**Avis sur le projet des parcs éoliens
du Bois Joly (Meslay-le-Vidame-28)
et des Fossettes (Le Gault-Saint-Denis-28)**

Autorisations environnementales

N°MRAe 2022-3593
& 2022-4022

Implantation des six éoliennes sur la commune de Meslay-le-Vidame

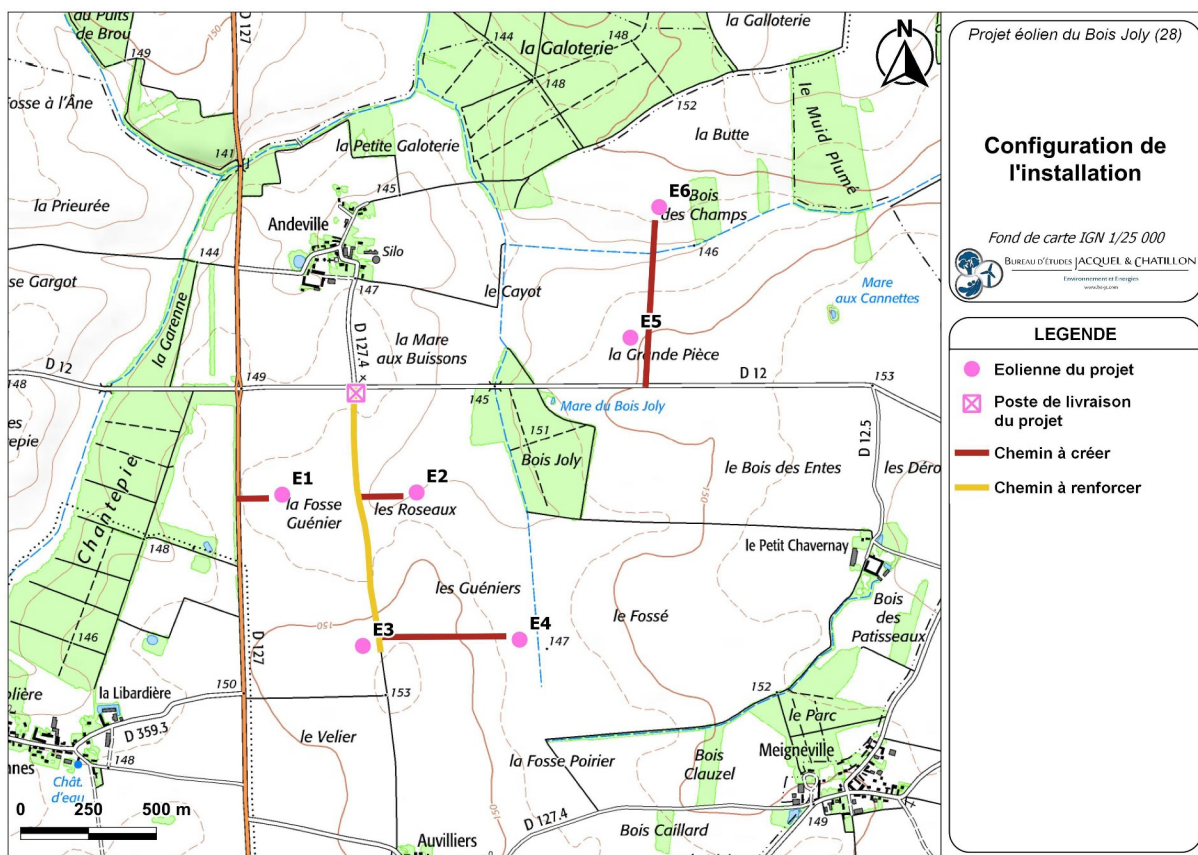
Pour ce second sous-ensemble, l'habitation la plus proche se situe à l'est de Meslay-le-Vidame (hameau Andeville), et elle est distante de 774 m de l'éolienne E1. Les autres éoliennes se situent entre 790 m et 1160 m des premières habitations.

- pour les éoliennes sur la commune de Gault-Saint-Denis, elles sont toutes de plus de 200 m ;
- pour les éoliennes sur la commune de Meslay-le-Vidame, une éolienne présente une distance de 128 m et une de 83 m.

Ainsi ces distances sont pour deux éoliennes inférieures à la recommandation établie par Eurobats⁸ qui est de 200 m. Ceci est d'autant plus problématique que le gabarit d'éolienne prévu présente une faible garde au sol, amenant à un risque accru de surmortalité pour les chiroptères.

L'autorité environnementale recommande de reprendre la démarche d'évitement par la proposition de localisation et d'implantation du parc éolien pour permettre le maintien d'une distance d'au moins 200 m entre les bouts de pales de l'ensemble des éoliennes et les haies et lisières boisées.
